Αντικατάσταση τεντωτήρων 531 0069 10 και 531 0071 10 από τον κωδικό 531 0250 10

Κατασκευαστής οχήματος:
Renault, Jeep

Κινητήρας: J8S 2.1 D, 2.1 TD

INA 0018

Εικόνα 1: Παρουσίαση της αντικατάστασης

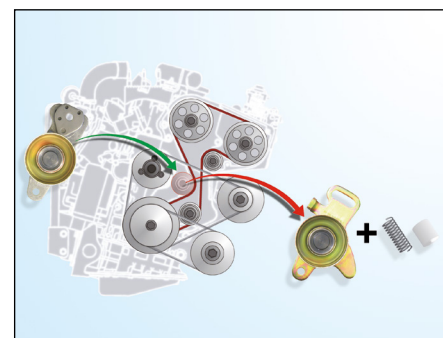
Οι δύο τεντωτήρες **531 0069 10** και **531 0071 10** δεν είναι πλέον διαθέσιμοι και αντικαταστάθηκαν από τον τεντωτήρα **531 0250 10** (βλέπε **εικόνα 1**).

Ο τεντωτήρας **531 0250 10** αποτελείται από δύο μέρη:

- τεντωτήρας με βάση στήριξης
- πλάκα - αποστάτης

- Τεντωτήρας 531 0071 10
- Τεντωτήρας 531 0069 10
- Τεντωτήρας **531 0250 10**
